MIASTO ŁUKÓW  
NIP: 825-199-81-29  
REGON 711582380

Postępowanie Nr **ZP.271.11.2026**

**Budowa ulicy Kondrackiego (102408L) w m. Łuków**

**WYJAŚNIENIA TREŚCI SWZ**

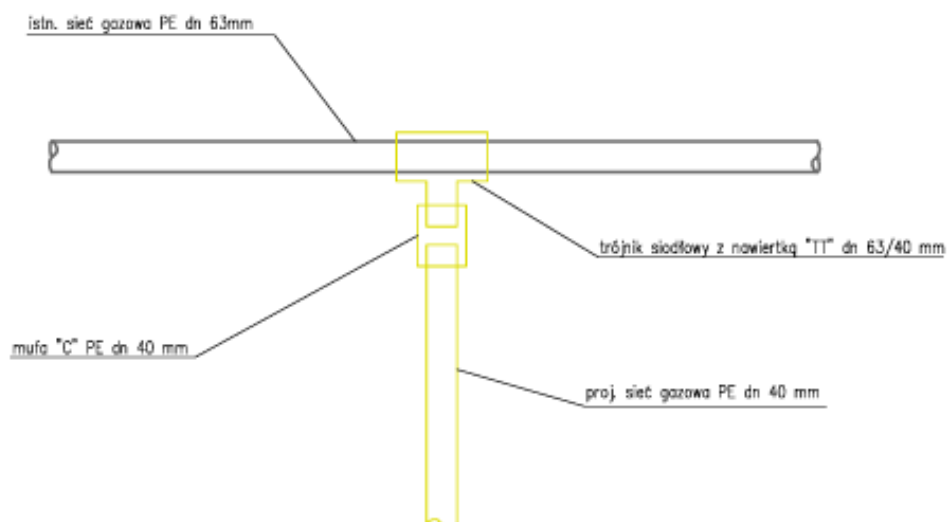
Zwracamy się z prośbą o wskazanie sposobu zamknięcia przepływu gazu w istniejącej sieci / przyłączy gazowym celem wykonania przepięć.

Zamawiający informuje, że w zakresie ulicy Kondrackiego zamknięcie przepływu gazu w istniejącej sieci/przyłączy zostanie zapewnione w następujący sposób:

z jednej strony ulicy Kondrackiego dopływ gazu będzie zamknięty poprzez istniejącą zasuwę DN 40,

z drugiej strony poprzez zacisk zamykający dopływ gazu.

Powyższe rozwiązanie umożliwia bezpieczne odcięcie odcinka sieci gazowej na czas prowadzenia robót w pasie drogowym ulicy Kondrackiego.

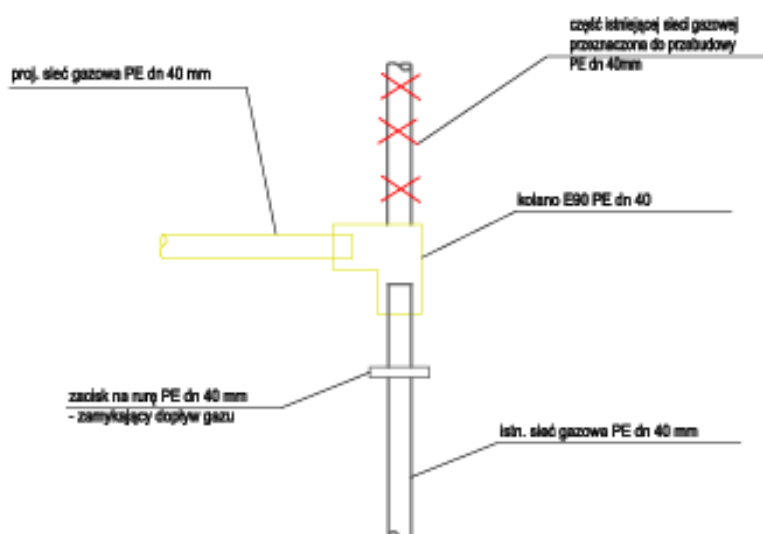
Zwracamy się z prośbą o dostarczenie uzgodnionego schematu włączenia przebudowywanych odcinków sieci / przyłączy gazowych.

Zamawiający załącza poniżej uzgodniony schemat włączenia przebudowywanych odcinków.
